SERVICE INFO – FAG 0034

Pyöränlaakerimoduulin muutos

Autonvalmistajat: Alexander Dennis

DANA-akselin
tunniste: S63U, S75U, T75U

Kuva 1: Akseleissa, joiden tunniste on S63U, on pyöränlaakerimoduulin lisäksi vaihdettava myös jarrulevy, pyörän kiinnitin, pyöränpultit ja kiinnitysruuvit

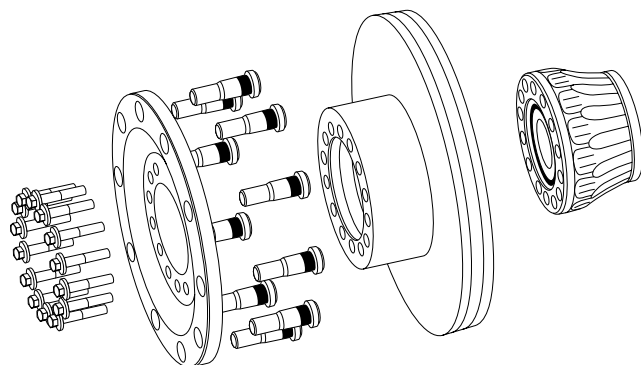
Jos tunnisteella S63U, S75U ja T75U varustettujen akselien korjauksen yhteydessä käytetään vielä pyöränlaakeria Timken, on lisäkomponentit vaihdettava.

Akselin tunniste	Tarvittavat komponentit	Til. nrot Alexander Dennis	Lukumäärä
S63U	Pyörän kiinnitin Pyöränpultti Jarrulevy Kiinnitysruuvit	658468-3 650723-2 658468-4 658468-5	1 x 10 x 1 x 14 x
S75U	Pyörän kiinnitin Kiinnitysruuvit	661391-2 661391-3	1 x 14 x
T75U	Pyörän kiinnitin Kiinnitysruuvit	661391-2 661391-3	1 x 14 x
NDS 80	Ei mitään	-	-

Kiinnitysruuvien kiristysmomentit: 236 – 260 Nm
